Mission régionale d'autorité environnementale  
**PAYS DE LA LOIRE**

## **AVIS DÉLIBÉRÉ**

### **SUR LE PROJET DE PARC ÉOLIEN**

**n° PDL-2024-7549**

Enjeux écologiques de l'aire d'étude immédiate du site n°1 (Source : Étude d'impact)

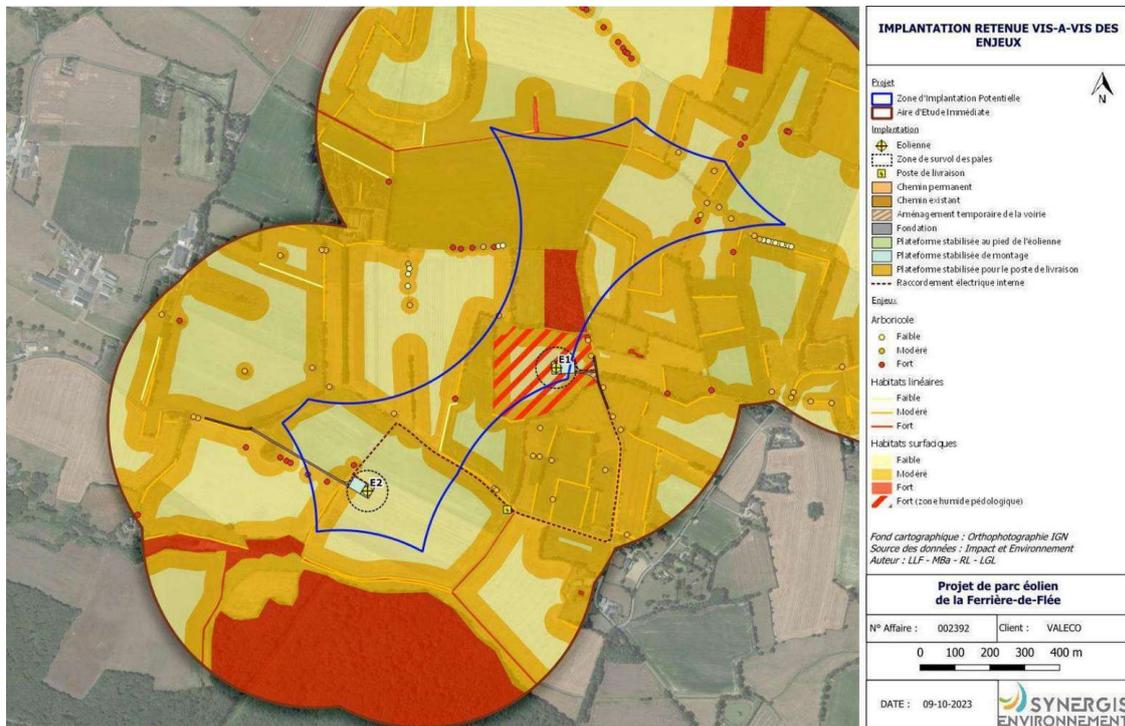
**La MRAe recommande de compléter l'analyse de l'état initial :**

- en confirmant la profondeur de la nappe d'eau souterraine présente au niveau du site, permettant d'anticiper la nécessité d'un éventuel pompage ou une dérivation de cours d'eau ;
- en justifiant davantage le périmètre de la zone humide identifiée, si nécessaire à l'aide de nouveaux sondages en bordure ;
- avec un inventaire complémentaire spécifique aux reptiles ;
- en justifiant le niveau d'enjeu relatif aux chiroptères du site, au regard notamment de la présence de la Noctule commune.
